## 建筑工程方案设计评标结果公示表

工程名称：河套深港科技创新合作区国际协同创新区北区 N-01、N-03 项目全过程设计

项目编号：2208-440304-04-01-621001004001

附效果图：

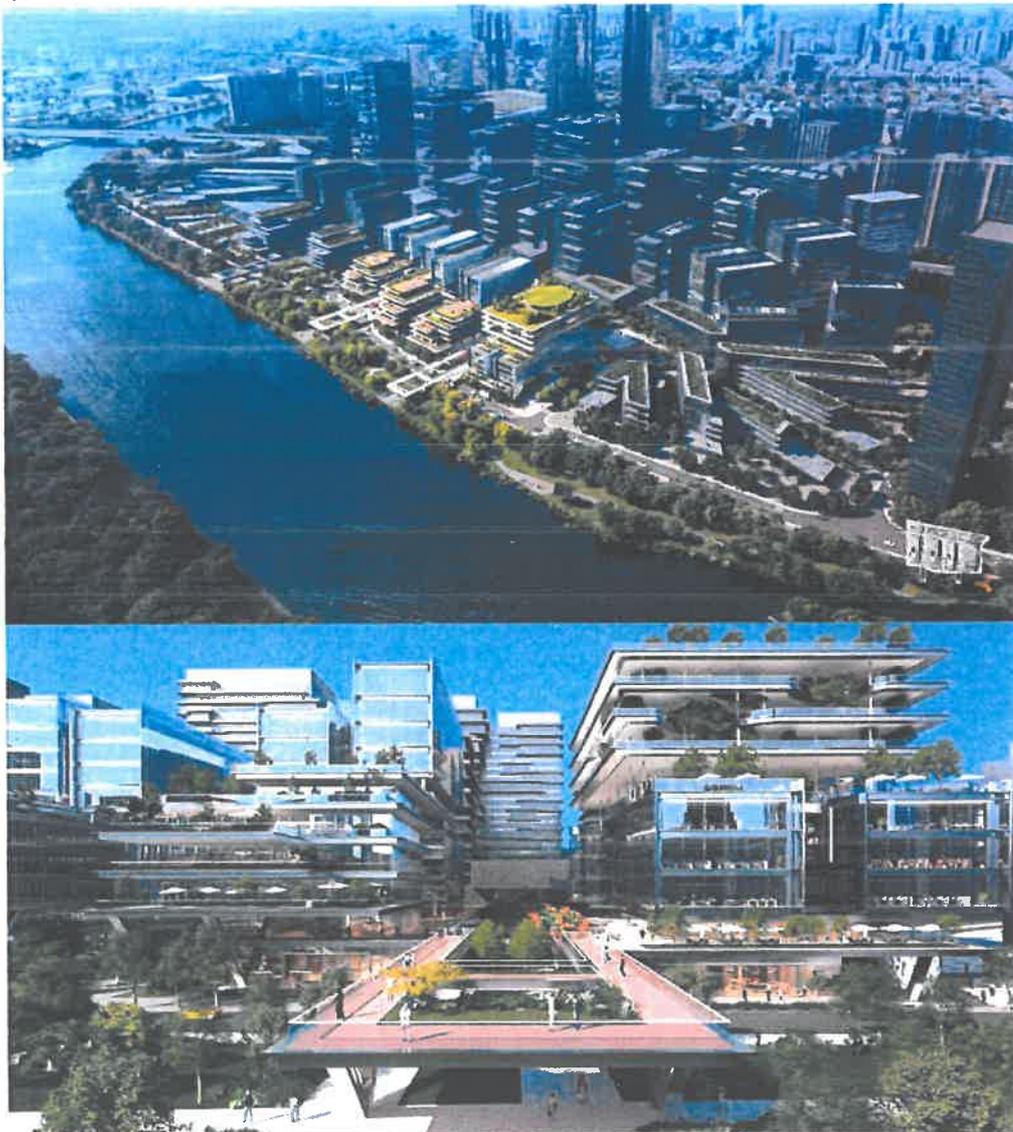
<b>评审委员会名单：</b>	组长：严迅奇 委员：陈一新、李少颖、Michael Duncan、朱荣远、钟兵、焦飞
<b>中标候选方案 1：</b> 香港华艺设计顾问（深圳）有限公司//凯达环球（亚洲）有限公司（Aedas Asia Limited）	
<b>评审意见</b>	<b>A 评委：</b> 1. 设计方案强有力且富有活力。 2. 通过强有力的设计手法吸引人们来到滨水区。 3. 通向河岸的桥梁遮挡了视野，亟待改进。 4. 建筑风格十分园区友好。 5. 标志性的北侧建筑可能过于张扬、过于激烈，未能与其使用功能相匹配。 6. 建筑之间（东西方向）的空间过于均匀，未能有效区分绿色走廊与城市街道。
	<b>B 评委：</b> 1. 本方案重视城市与自然景观界面的友好过度，消减高密度建筑体量，提倡田园上的科研办公等设计理念都具有可取之处。 2. 建议进一步推敲二层步行系统的规模和尺度。
	<b>C 评委：</b> 1. 较为符合上位城市设计要求。 2. 空间产品逻辑清晰。 3. 最北侧塔楼呼应了星型广场的斜轴。 4. 建筑造型较为新颖。 5. 设计手法有些过多需要进一步简化。
	<b>D 评委：</b> 1. 前后排塔楼连接成一体化，形成较大的体量，对于整体规划及室外空间感，如通风廊有一定的影响。 2. 独栋建筑物设计有特色，手法成熟，然而北面的“标志性”综合楼过于庞大，建筑手法亦未能配合项目的功能性，整体来说，有难度配合其他周边建筑去营造一致性。
	<b>E 评委：</b> 1. 整体建筑设计水平较高，城市规划之优化：包括北端建筑提升为标志建筑，南端 3 幢建筑明显尺度上较小，二层行人连廊直接到达河边以增加用户亲水性，都是有效优化策略。

1. 地标建筑造型上的旋转轴线对城区带来不舒服空间及视觉效果。建筑尺度过于夸张及宏大，形成喧宾夺主，亦不适合河边人性化之环境。
2. 东西通廊之二层连廊很大程度上破坏地面朝河之行人视线。
3. 南北主街轴与东面一排建筑之介面未有好好考虑。
4. 50米高办公楼的核心筒位置放在西侧，似乎破坏朝河景观。

1. 设计逻辑清晰，对城市设计有较好解读，滨水空间层次丰富，北塔有一定标志性。
2. 连廊系统和外排阳台可适度控制，设计手法可相对节制冷静，对南北主轴的城市界面可加强，塔楼东侧朝河界面可充分利用。

该方案布局遵循上位规划的要求，对空间形体结合产品需求进行建筑创新，对地标建筑的设计花费过多的造型语言，但最终的方案过于繁琐与园区的整体气质有明显的的不适，其它建筑形体采用低层的水平分层的建筑语言突出虚，上部以双盒子的分体策略较好地表达了实。方案整体设计手法过于复杂，可简化。

**附效果图：**

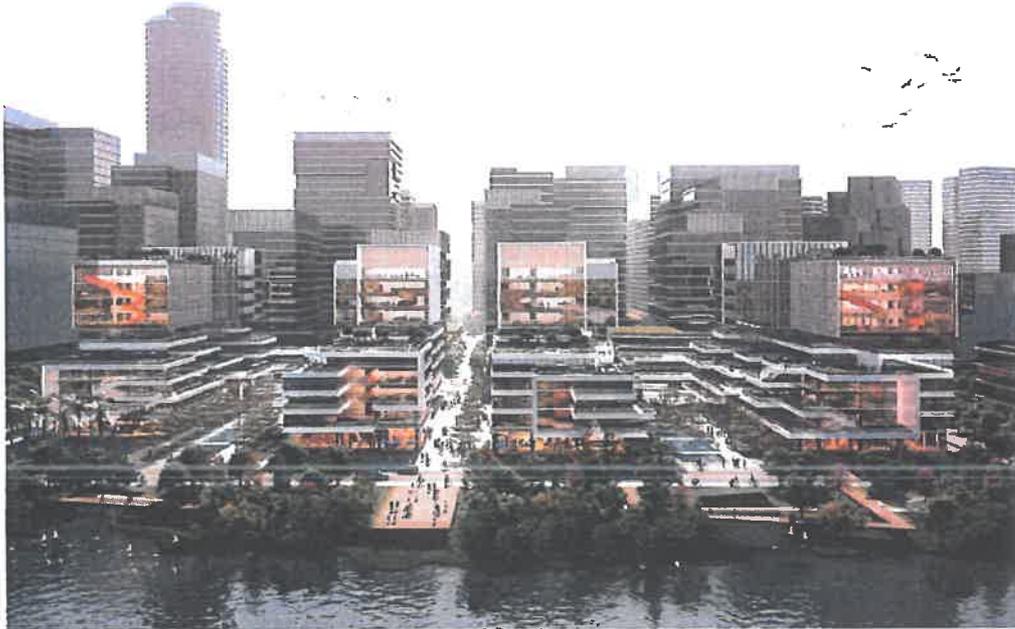
评审 意见	<p><b>A 评委:</b></p> <ol style="list-style-type: none"> <li>1. 设计方案明确且强有力, 充分利用了总体规划的优势。</li> <li>2. 巧妙地将两个社区在建筑体量上阶梯式下降过渡至河边。</li> <li>3. 沿着滨水区错位布置的建筑体量赋予了沿河一个良好的展示面, 可租赁的平面布局, 两座独栋建筑为树立总部形象提供了机会。</li> <li>4. 开放空间的步道设计良好, 绿色生态走廊与城市边界形成对比。</li> <li>5. 建筑风格宁静, 园区友好型的设计, 与中央主轴实现协调布局。</li> <li>6. 向河流方向拓宽的开放空间具有积极意义。</li> </ol>
	<p><b>B 评委:</b></p> <ol style="list-style-type: none"> <li>1. 该方案较好地处理了前后、上下关系, 采用“上园、中园、下园”区分几种不同产品, 其布局及命名具有可参考价值。</li> <li>2. 方案提出“抱水、造园、乐居”较适应深圳气候特点, 并把通风、遮阳等与绿色园林结合考虑。</li> <li>3. 应注意室内公共空间的尺度, 注意节约能源, 更适合人体尺度。</li> </ol>
	<p><b>C 评委:</b></p> <ol style="list-style-type: none"> <li>1. 非常符合上位城市设计要求, 体量得当。</li> <li>2. 空间产品较有逻辑。</li> <li>3. 屋顶花园体系较有特色。</li> <li>4. 建筑手法比较简约得当。</li> <li>5. 要注意公共空间和实用率的关系。</li> </ol>
	<p><b>D 评委:</b></p> <ol style="list-style-type: none"> <li>1. 整体的设计很平衡, 在实用功能性, 环保的考虑也充足。</li> <li>2. 个别建筑的体量也控制恰当, 室外空间的层次分明, 通风廊的处理有不同的差别, 令外部空间和 urban design 上有特色, 亦欣赏绿色通廊的扩大开展。</li> <li>3. 标志性小建筑则似乎有些格格不入的感觉!</li> </ol>

<p><b>E 评委:</b></p> <p>整体规划有可取亮点, 包括:</p> <ol style="list-style-type: none"> <li>1. 东西通廊处理有适当多样性。</li> <li>2. 建筑群分为南北两组, 空间及造型处理有说服力。</li> <li>3. 建筑及空间尺度适中, 既能与 2#地块建筑群协调, 亦适合河边环境尺度。</li> <li>4. 整个设计在“统一性”与“独特性”取得很好平衡。</li> <li>5. 建筑/南北主轴之商业介面处理适当。</li> </ol> <p>但是:</p> <ol style="list-style-type: none"> <li>1. 南北主轴北端之地标性建筑造型较突兀生硬。</li> <li>2. 鸟类保护在立面大玻璃处理上似乎未有考虑。</li> </ol>
	<p><b>F 评委:</b></p> <ol style="list-style-type: none"> <li>1. 以“双 L+4 塔”的方式, 形成两组“抱水造园”之势, 城市设计与公共空间演绎清晰, 节制。</li> <li>2. 城市界面(东西中轴)与院落界面, 风格特征鲜明有一定差异性, 且比较平衡, 能提供多样性的空间产品供选择。</li> <li>3. 可适度提升产品的可识别性, 同时“视窗”手法可结合租用方式做更灵活地优化。</li> </ol>

该方案遵循上位规划的秩序，在空间深化时有巧妙的灵动创造，建筑空间在符合园区秩序的基础上有理性和恰如其分的空间变化，方案关注人视角的街道景观，建筑尺度控制得当，也创造出了适应多模式的产品组合空间，以上园、中园和下园的理念形成多维的建筑空间关系，可分可合。
